Umgestaltung Kreuzrai

Technischer Bericht

Vorprojekt

27. März 2024

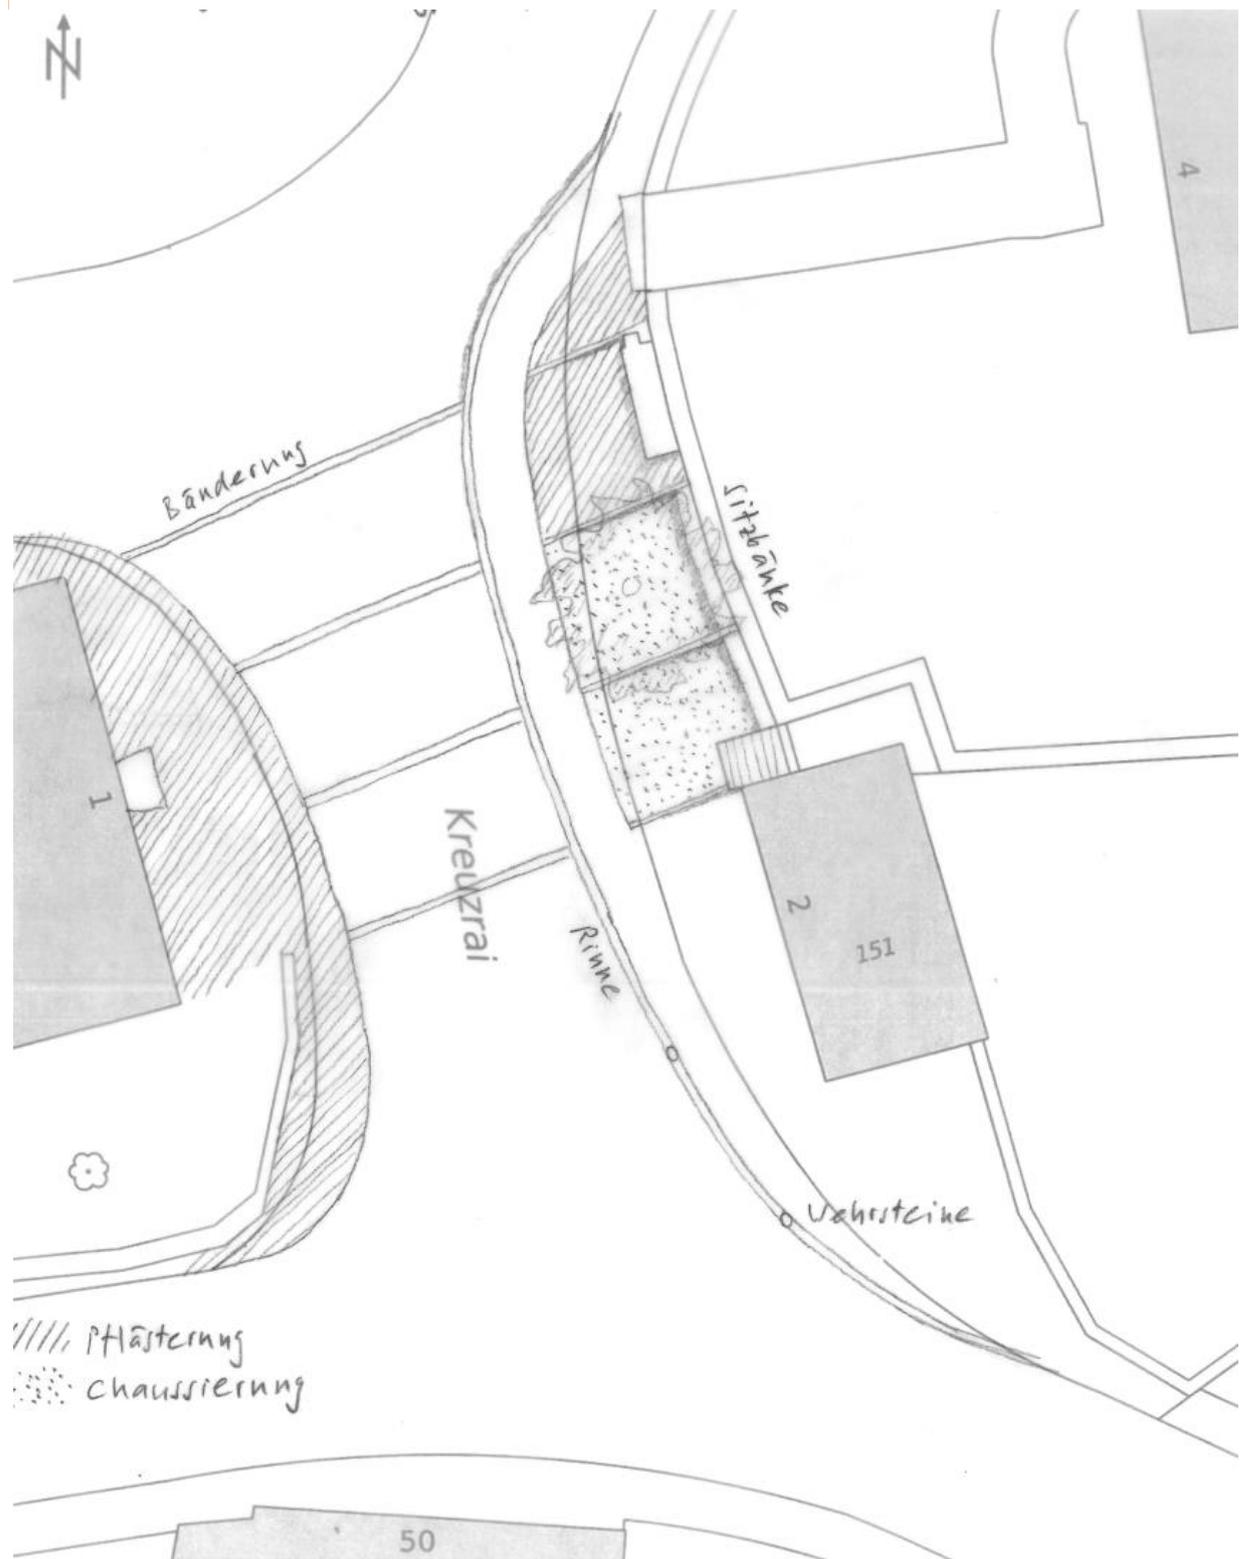
Vielen Dank für Ihre Nachricht sowie für die überarbeitete Vorstudie. Auch aus unserer Sicht ist die Variante «Auffächerung» eine bewilligungsfähige Lösung, da so die horizontale Gliederung fortgeführt wird, ohne den Platz räumlich abzugrenzen.

In der weiteren Planung müsste dann noch die Höhe der Stufen genauer überprüft werden: Ggf. müssten diese etwas niedriger ausfallen, als momentan dargestellt, damit der Brunnenstock durch das Einsetzen in die Stufe nicht «ertrinkt» und unpassend proportioniert erscheint – insbesondere wenn der Brunnen nicht gegen Westen verschoben werden soll. Aus unserer Sicht ist auch die Positionierung und genaue Ausgestaltung des Kandelabers im Vorprojekt noch einmal zu prüfen – dies ist im Bericht auf Seite 25 bereits so angemerkt.

Besten Dank für die Zustellung des überarbeiteten Projekts, welches unsere Rückmeldung umgesetzt hat. Die Auffächerung finden wir eine gute Lösung die horizontale Gliederung fortzuführen. Damit diese gut zu Geltung kommt und der angestrebte fließende Übergang erzielt wird, empfehlen wir die vertikale Begrenzung so filigran wie möglich auszuführen.

Abbildung 2: Schleppkurve LKW mit Anhänger

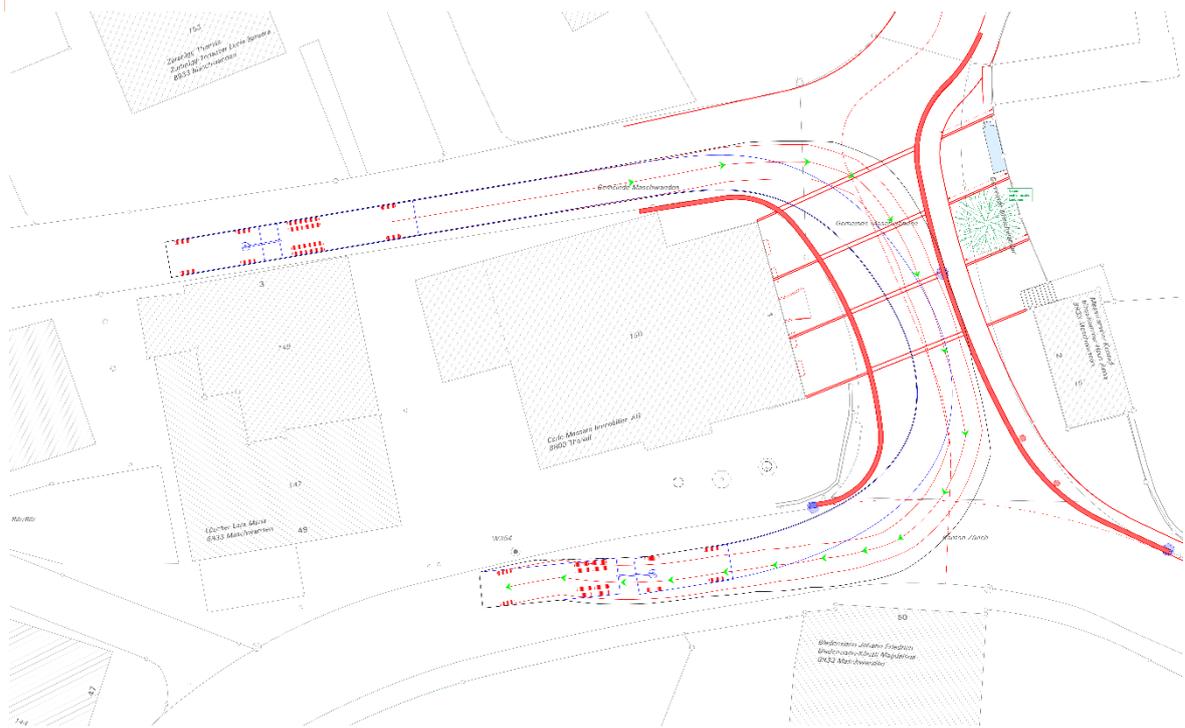
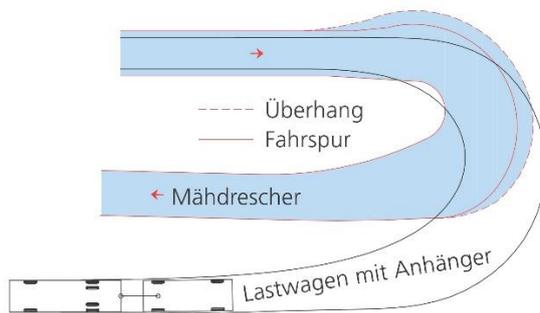
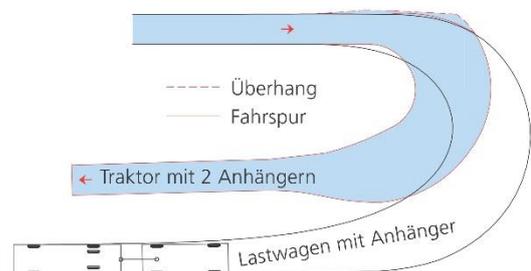
- Die minimale Fahrspurbreite von 7.0 m und die Einlenkradien von 5.0 m und 7.0 m sind genügend und korrekt. Wir empfehlen, die Befahrbarkeit für landwirtschaftliche Fahrzeuge mit Schleppkurvennachweisen zu überprüfen.
- Die Gehwegbreite von 1.50 m ist genügend und die Abgrenzung zur Fahrbahn, mit einem 30 cm breiten Streifen, entspricht dem Konzept, welches auch für die Fahrbahnabschlüsse der Dorfstrasse (Bordstein und doppelter Wassersteine) gewählt wurde.
- Beim Einlenker zwischen Kreuzrain und Dorfstrasse wird der Randabschluss der Dorfstrasse durchgehend 3-reihig ausgeführt werden, dies damit der Strassenverlauf der Dorfstrasse durch das ganze Ortzentrum einheitlich (überall 3-reihig) und klar erkennbar ist.

- Mittels Schlepplagen soll nachgewiesen werden, dass auch grössere Fahrzeuge wie Sattelschlepper von der Dorfstrasse von Westen her kommend in den Kreuzrai und anschliessend in die Hinterdorfstrasse und umgekehrt fahren können.

Die Befahrbarkeit des neugestalteten Kreuzrai für landwirtschaftliche Fahrzeuge wurde mittels Schleppkurve für den Lastwagen mit Anhänger nach dem Merkblatt «Notwendige Strassendimensionen für landwirtschaftliche Fahrzeuge» des SVLT eruiert.

Der Mähdrescher mit Schneidwerkanhänger und der Traktor mit zwei Anhängern können engere Radien als der Lastwagen mit Anhänger fahren. Es entsteht jedoch ein grösserer Platzbedarf am Anfang und in der Mitte der Kurve. Die Fahrkurve des Mähdreschers deckt diejenige des Traktors mit zwei Anhängern ab, dadurch wird der Mähdrescher zum massgebenden Fahrzeug für die Bestimmung der minimalen Fahrbahnbreite. Die Gesamtbreite der Fahrspur beträgt für den Mähdrescher mit Überhang (0.5m) beim engsten Fahrradius 7.50 m. Der Platzbedarf für den Mähdrescher ist mit der minimalen Fahrbahnbreite von 7 m und dem hindernisfreien Platz über den Entwässerungsschalen somit gewährleistet.

Die Schleppkurven weisen nach, dass die grösseren Fahrzeuge auch während dem Abbiegen vom Kreuzrai in die Dorftrasse gegen Westen die neu gepflasterte Fläche vor der Stützmauer nicht überfahren und somit die Sicherheit der dort eventuell stehenden Fussgängern nicht beeinträchtigt ist.
